Plan d'Accessibilité de la Voirie et des Espaces publics de la commune d'Armentières en Brie

accessibilités
handicaps

Préambule

Fiche : 1. rue de la gillette 1/3

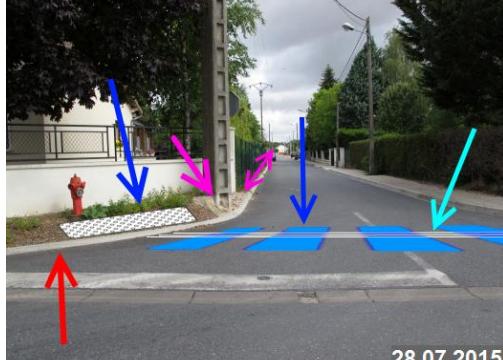
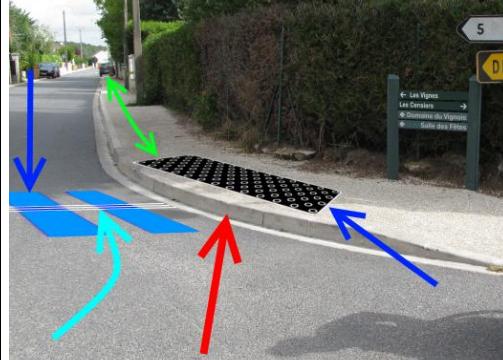
EdL: Absence de circulation PMR protégée depuis la rue du chef de ville.

Sug: Créer un revêtement ferme depuis le n°23 de la rue du chef de ville jusqu'au passage piétons.

Réponse Mairie: la réfection de la rue du Chef de ville (à partir de la mairie), et qui intégrera ces suggestions d'aménagements, sera programmée ultérieurement en fonction des possibilités financières de la commune – coût financier indéterminé à jour d'élaboration de ce PAVE

Fiche : 2. rue de la gillette 2/3

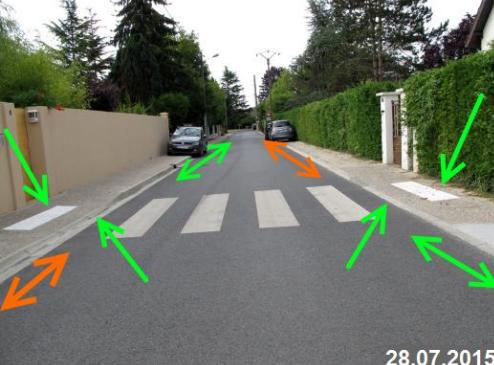
EdL : La circulation PMR s'effectue en alternance via le PP présent à hauteur des n°1 et 6 en raison de la faible largeur côté rue du chef de ville puis des dévers importants côté Pair.

Fiche : 4. rue de Tancrou 1/5

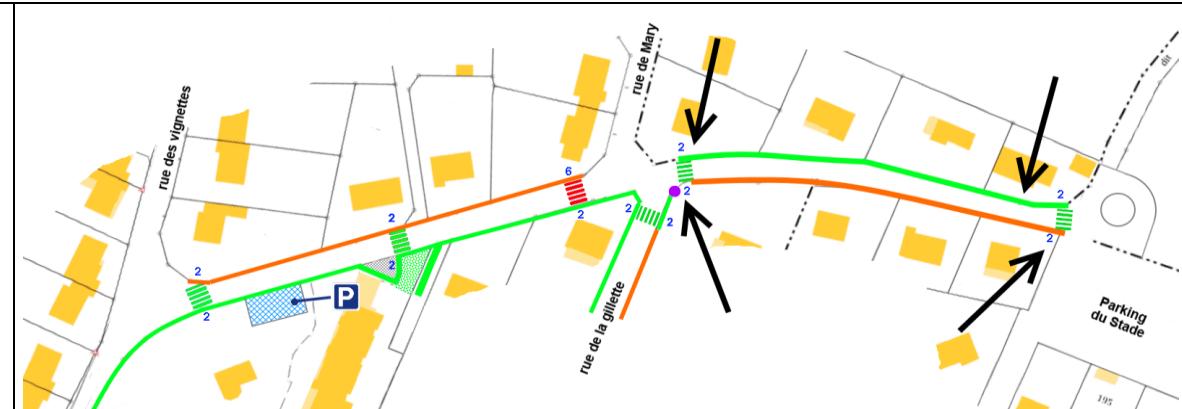
Edl : Le côté PAIR est pelousé.

Sug : Utiliser le côté IMPAIR de la voie.

Fiche : 5. rue de Tancrou 2/5

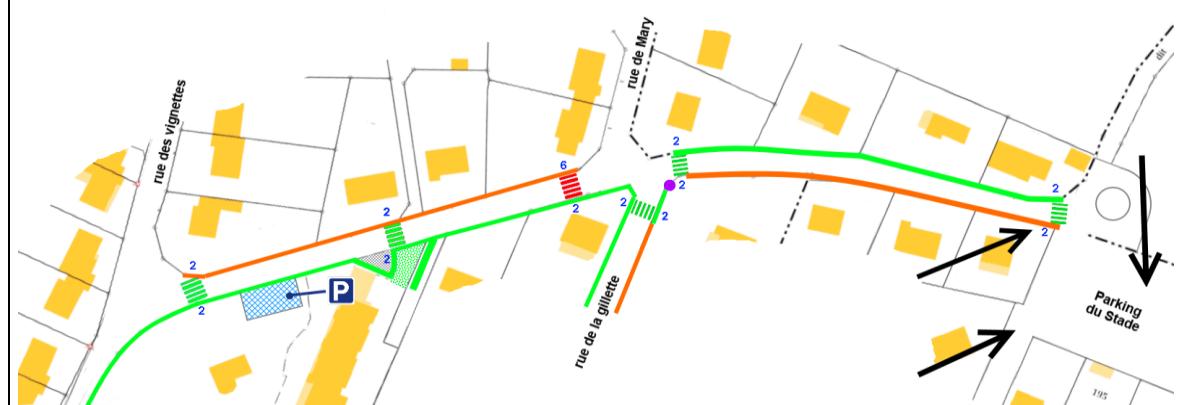
Sug: Réaliser le marquage au sol des places de stationnement.

Fiche : 6. rue de Tancrou 3/5

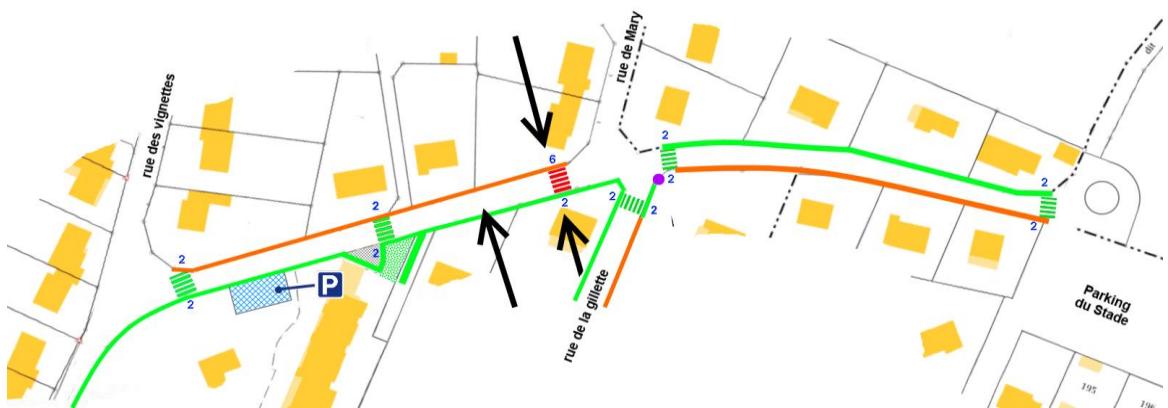
EdL : De la rue de la gillette à la rue de ..., les BEV n'ont pas été posées.

Fiche : 11. rue de l'église 3/3

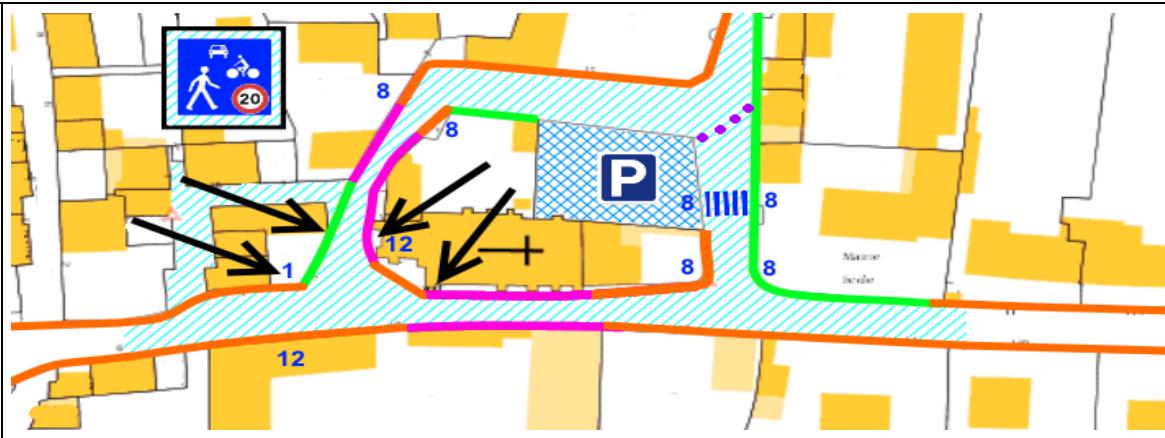
EdL : La faible largeur de la voie, l'absence de trottoir de largeur suffisante et les ressauts de trottoirs empêchent TOUS les usagers à pouvoir se déplacer en toute sérénité.

Sug : Créer une zone de rencontre où les piétons ont priorité sur les véhicules depuis le Centre Technique Municipal de la rue des vignettes jusqu'à la rue du chef de ville.

Réponse Mairie : Zone de rencontre créée en 2015, consécutivement aux travaux effectués dans le cadre de la seconde tranche du Contrat triennal de voirie - Coût des travaux : 370 k€ - Priorité aux piétons

Fiche : 12. rue des vignettes 1/5

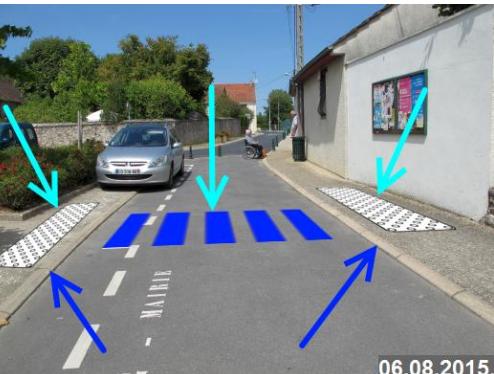
EdL : L'ensemble des potelets de hauteur 60cm et 16cm à la base ne sont plus conformes à l'arrêté du 8/12/2014.

Sug : Compte tenu de l'existant, il conviendrait de contraster les parties supérieures des potelets. Recommandation CFPSAA Juillet 2010 page 36. Faire valider cette suggestion par le comité ou la CCA.

Réponse Mairie : Zone de rencontre créée en 2015, consécutivement aux travaux effectués dans le cadre de la seconde tranche du Contrat triennal de voirie - Coût des travaux : 370 k€ - Priorité aux piétons

Fiche : 14. rue des vignettes 3/5

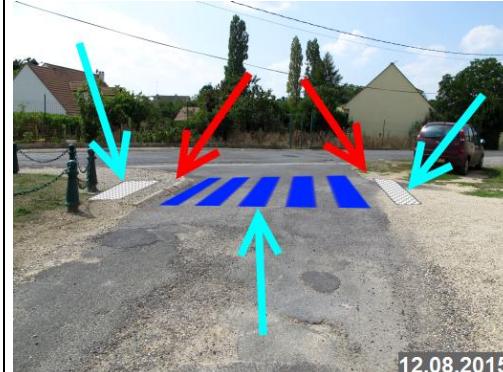
EdL: Absence de revêtement depuis la place Georges Mouchet des 2 côtés de la voie. 1 seule traversée piétonne depuis la place Mouchet.

Sug: Réaliser un revêtement ferme côté pair depuis la place Georges Mouchet. Créer un passage piétons desservant le côté impair chemin des jardins et le cimetière.

Réponse Mairie: Les travaux de réfection de la rue des Vignettes (de la rue d'Isles au rond point place Mouchet) et qui intègreront ces modifications, sont programmés en 2017

Fiche : 16. rue des vignettes 5/5

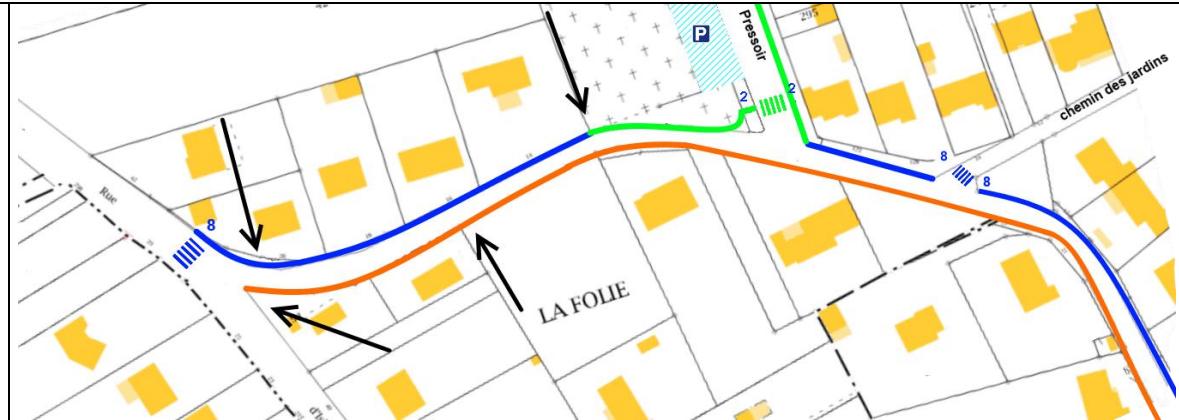
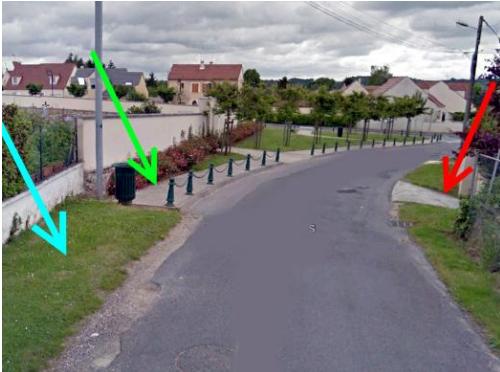
Sug : Le côté pair de la voie est à privilégier depuis la place Georges Mouchet jusqu'à la rue d'Isles les Meldeuses.

Réponse Mairie : Les travaux de réfection de la rue des Vignettes (de la rue d'Isles au rond point place Mouchet) et qui intégreront ces modifications, sont programmés en 2017

Fiche : 17. chemin des jardins

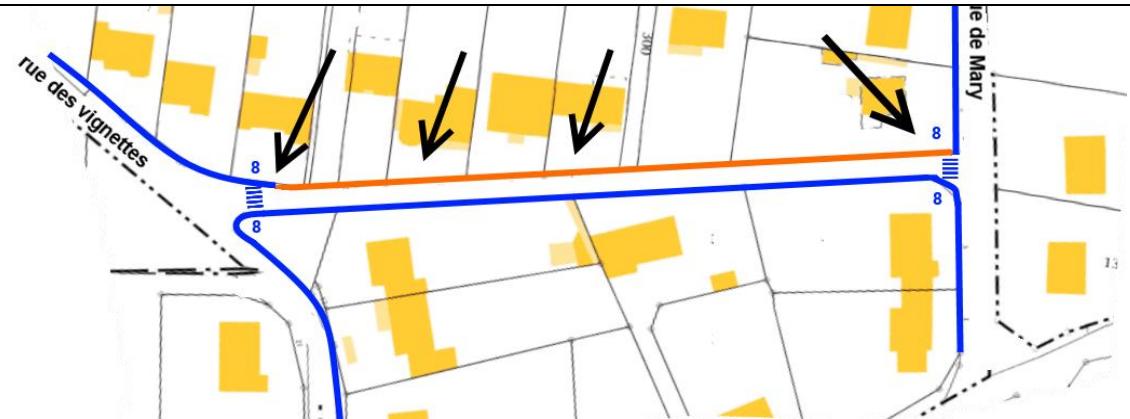
EdL: Faible largeur de la voie en sens unique depuis la rue des vignettes vers la rue de Mary.
Absence de trottoir délimité.

Sug: Privilégier la réalisation d'un trottoir sur le côté impair

Créer une zone de rencontre sans trottoir sur sa totalité.

Réponse Mairie: Zone de rencontre à privilégier

Fiche : 20. rue de Mary 3/3

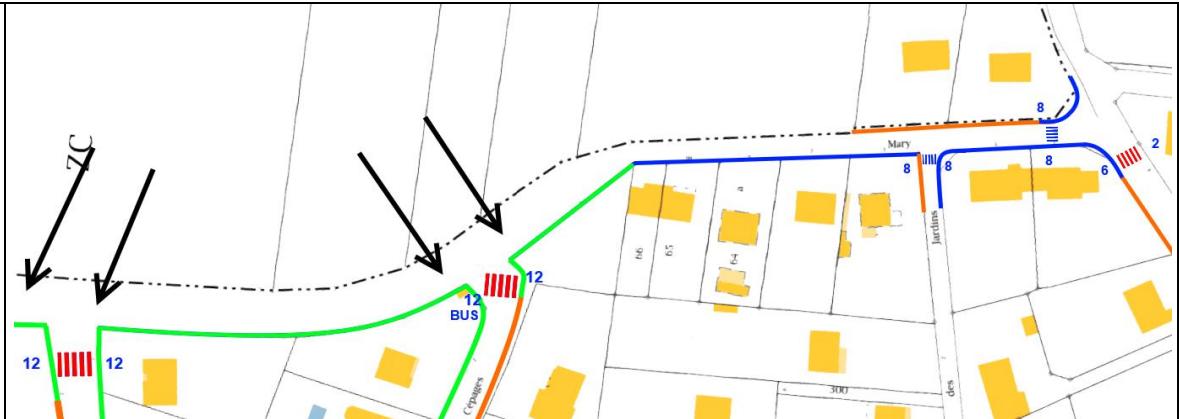
EdL: Le passage piétons placé sur la rue des sarments n'est pas conforme.

Réponse Mairie: cette partie des aménagements suggérés est du ressort du Conseil Syndical du lotissement des Vignes. L'intégration des voiries de ce lotissement dans le patrimoine communal se fera uniquement après la réalisation de ces aménagements

Fiche : 21. rue des sarments

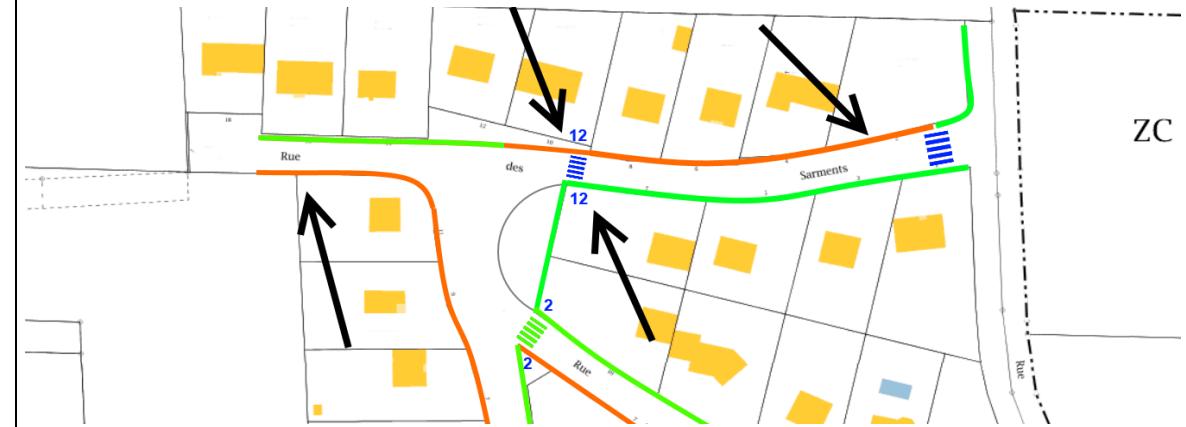
EdL: Voie en sens unique depuis la rue du pressoir vers la rue de Mary.

Sug: Positionner un passage piétons au droit de la sortie du massif fleuri et réaménager les places de stationnement afin libérer le passage nécessaire à la circulation piétonne.

Réponse Mairie: cette partie des aménagements suggérés est du ressort du Conseil Syndical du lotissement des Vignes. L'intégration des voiries de ce lotissement dans le patrimoine communal se fera uniquement après la réalisation de ces aménagements

Fiche : 27. rue d'Isles les meldeuses 1/3

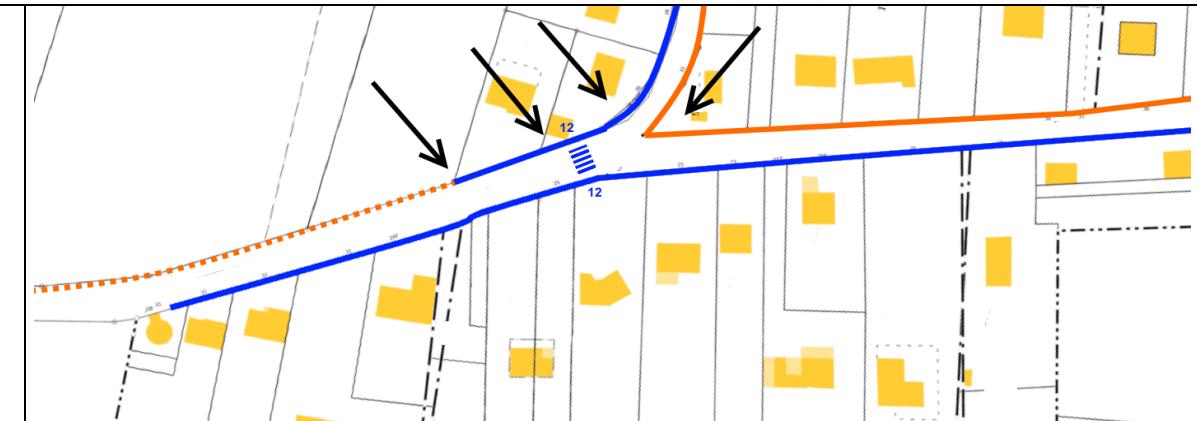
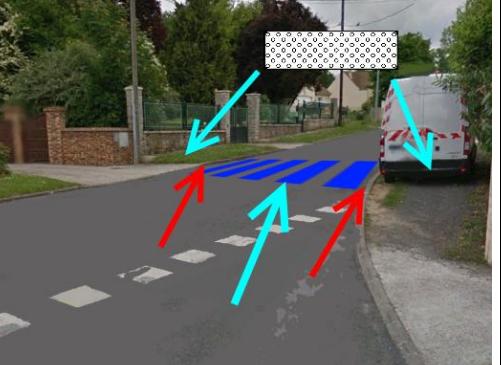
P1: 2158	P2: 2156	P3: 2157	P4: 21571
 <p>EdL: Fin de zone urbanisée côté pair.</p> <p>Sug: Aménager le trottoir en revêtement ferme depuis le côté impair de la rue des vignettes</p>	 <p>EdL: Revêtement discontinu.</p>	 <p>EdL: Revêtement discontinu.</p> <p>Sug: Aménager le trottoir en revetement ferme</p>	 <p>EdL: Fin de zone urbanisée côté pair.</p> <p>Sug: Aménager le trottoir en revêtement ferme et positionner un passage piétons permettant le cheminement piétonnier par le sentier existant vers Isles les meldeuses. Sensibiliser les usagers au stationnement illicite.</p>

Réponse Mairie : travaux réalisés en 2015 – Coût 370 k€

Fiche : 31. rue du chef de ville 2/11

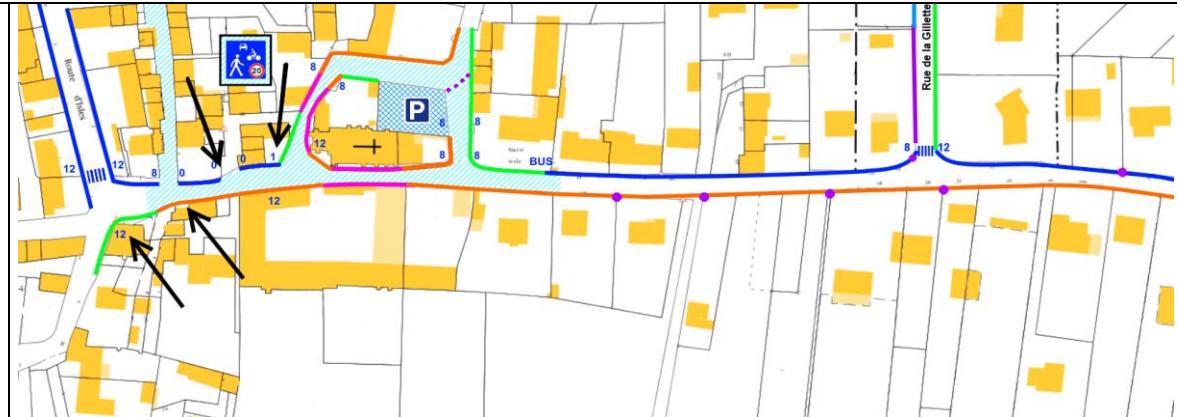
Sug : Créer une zone de rencontre depuis l'angle de la rue de l'abreuvoir
comportant :

- _ l'allée Dardenne et la rue de l'église dans leur totalité,
 - _ la rue des vignettes entre le départ du sens unique jusqu'à la mairie en incluant l'arrêt de bus.

Réponse Mairie : travaux réalisés en 2015 – Coût 370 k€

Fiche : 34. rue du chef de ville 5/11

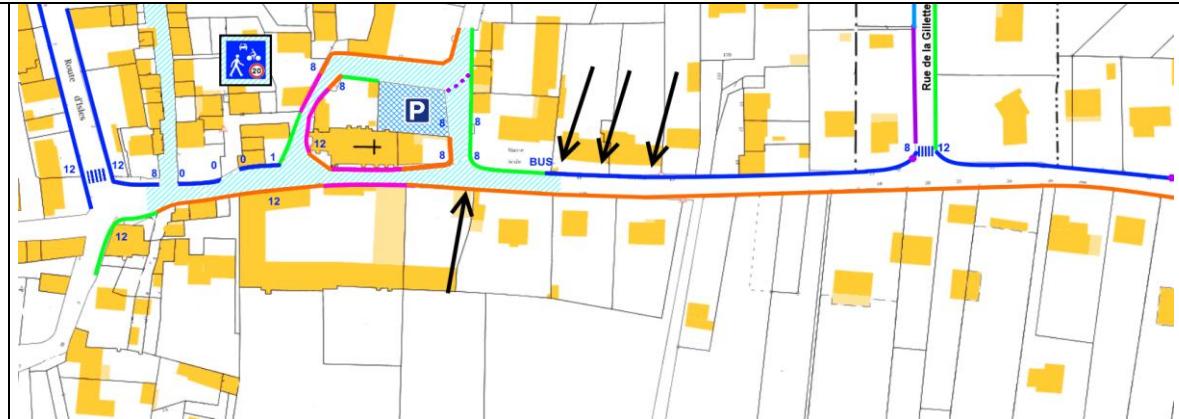
EdL : _ Absence de Passage Piétons sur la rue du chef de ville.
 _ Les nombreux poteaux ERDF constituent une gêne à la circulation piétonne.

Sug : Préférer le côté Impair et y créer un cheminement en revêtement ferme.
 _ Créer des traversées piétonnes en nombre suffisant sur l'ensemble de la voie.

Réponse Mairie : la réfection de la rue du Chef de ville (à partir de la mairie), et qui intégrera ces suggestions d'aménagements, sera programmée ultérieurement en fonction des possibilités financières de la commune – coût financier indéterminé à jour d'élaboration de ce PAVE.

Fiche : 36. rue du chef de ville 7/11

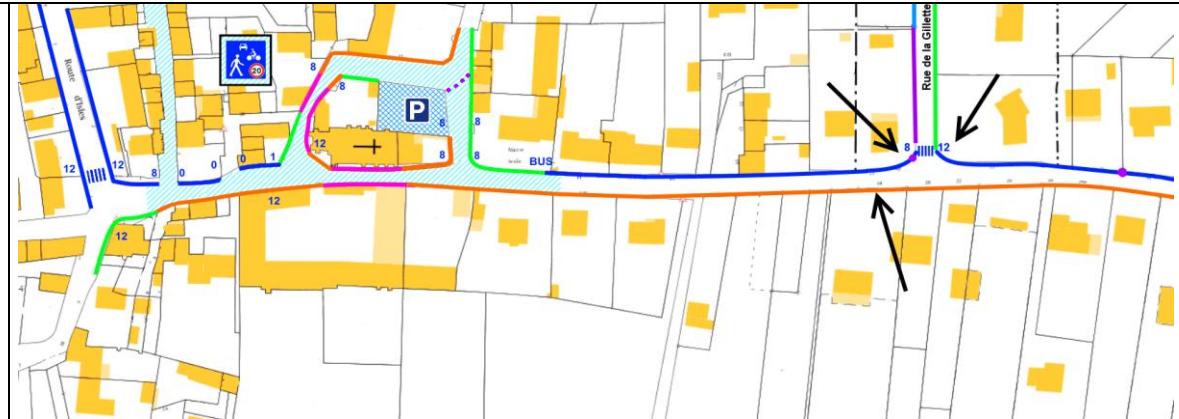
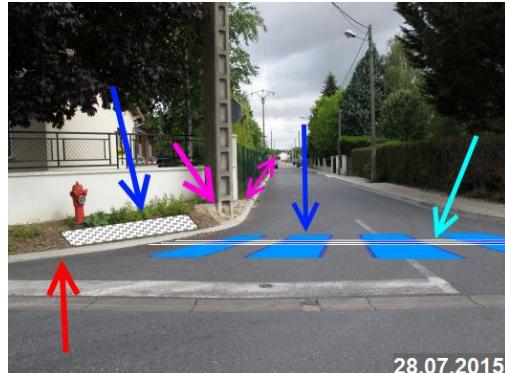
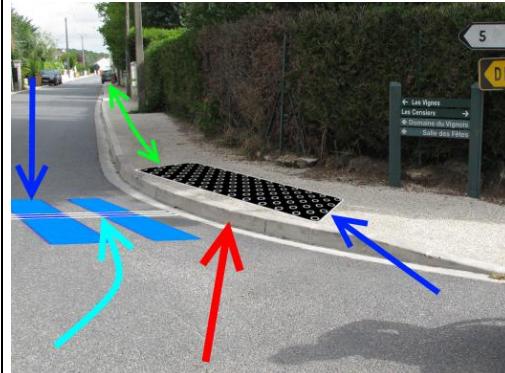
Sug : Poursuivre le cheminement côté Impair en revêtement ferme.

Réponse Mairie : la réfection de la rue du Chef de ville (à partir de la mairie), et qui intégrera ces suggestions d'aménagements, sera programmée ultérieurement en fonction des possibilités financières de la commune – coût financier indéterminé à jour d'élaboration de ce PAVE.

Fiche : 39. rue du chef de ville 10/11

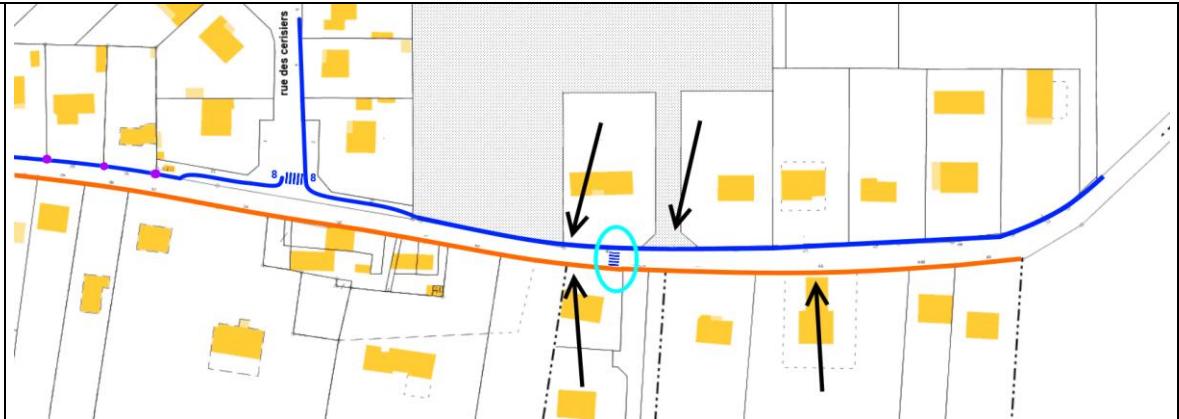
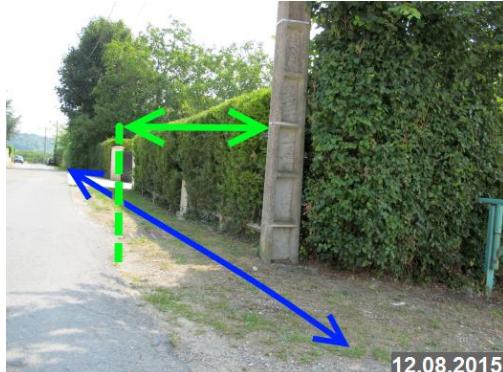
Sug: Un passage piétons traversant la rue du chef de ville, est nécessaire en raison des chemins existants vers 2 futures zones d'urbanisation de chaque côté de la voie.

Prévoir l'enfouissement des réseaux.

Réponse Mairie: la réfection de la rue du Chef de ville (à partir de la mairie), et qui intégrera ces suggestions d'aménagements, sera programmée ultérieurement en fonction des possibilités financières de la commune – coût financier indéterminé à jour d'élaboration de ce PAVE.

Fiche : 41. rue des cerisiers 1/4

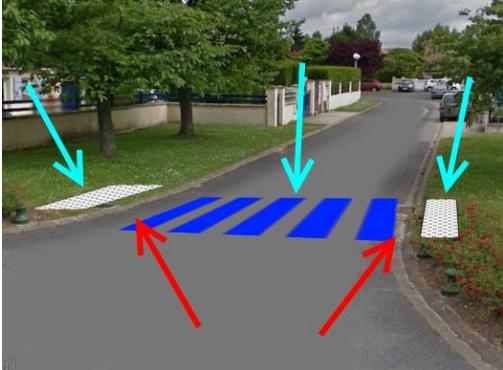
EdL : En l'état, la circulation piétonne est discontinue côté Impair.

Sug : Préférer le côté pair mieux adapté à un aménagement PMR.

Réponse Mairie : la mise en œuvre de ces recommandations sera programmée ultérieurement en fonction des possibilités financières de la commune – coût financier indéterminé à jour d'élaboration de ce PAVE.

Fiche : 56. allée G. Dardenne 1/2

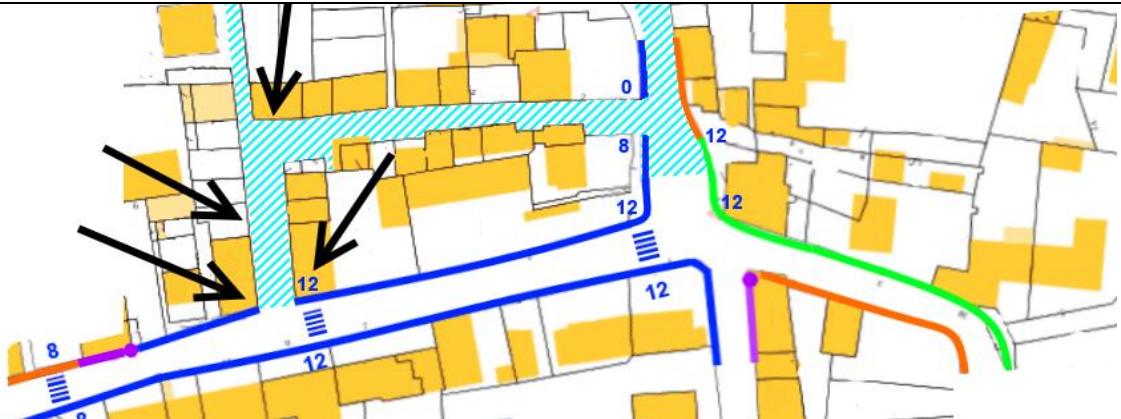
EdL: Le revêtement est en très mauvais état sur l'ensemble de cette courte voie.

Réponse Mairie: la mise en œuvre de ces recommandations sera programmée ultérieurement en fonction des possibilités financières de la commune – coût financier indéterminé à jour d'élaboration de ce PAVE.

Fiche : 57. allée G. Dardenne 2/2

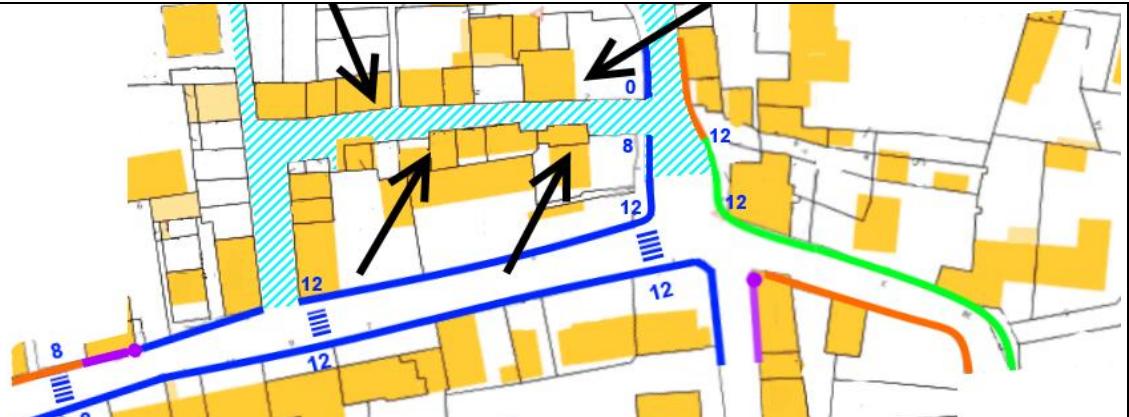
EdL : La forte concentration d'habitations individuelles en insuffisance de boxe ou de garage conduit à un stationnement anarchique comme le montre les Ph 2015 et suivantes de la fiche précédente et la 2024.

Réponse Mairie : la mise en œuvre de ces recommandations sera programmée ultérieurement en fonction des possibilités financières de la commune – coût financier indéterminé à jour d'élaboration de ce PAVE.
